#### Commune de LAFITOLE

# PROJET de PLAN DE PRÉVENTION DES RISQUES NATURELS PRÉVISIBLES

### AVIS ET CONCLUSIONS DE LA COMMISSION D'ENQUÊTE

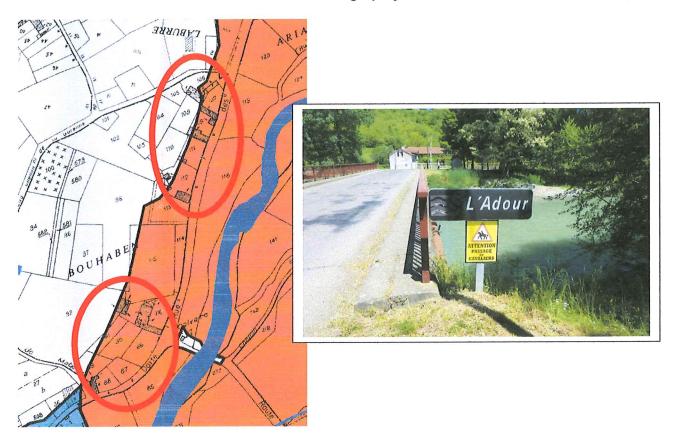
## 2 <u>- Concernant la demande classement en zone bleue pour les habitations existantes le long de la RD8, classées en rouge et en jaune sur le projet.</u>

(Observation N° 46)

Il est recommandé de maintenir le zonage projet dans les secteurs cerclés ci-après

<u>Justification</u>: Il s'agit de secteurs bâtis situés proches de la rive droite de l'Adour en pied du talus Est, secteur faisant partie du lit majeur. Un simple constat visuel lors d'une crue modérée de l'Adour en cours d'enquête confirme le bien fondé du classement en zone rouge.

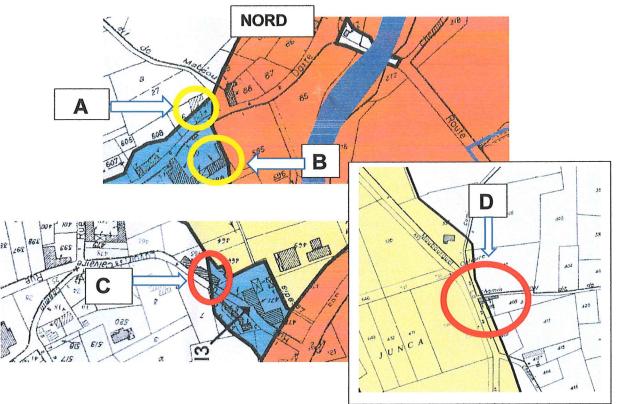
Il est recommandé de modifier la limite des zones de façon à ce que les édifications existantes situées « à cheval » sur deux zones soient incluses en totalité dans la zone la plus profitable au propriétaire concerné.

- Maisons A et C ci-dessous, à inclure en totalité en zone blanche
- Maison B ci-dessous, à inclure en totalité en zone bleue.

<u>Justification</u>: La définition périmétrique des zones appuyée sur des données GPS se rapporte au terrain nu. La représentation étant automatisée (et non manuelle) a logiquement « ignoré » les édifications.
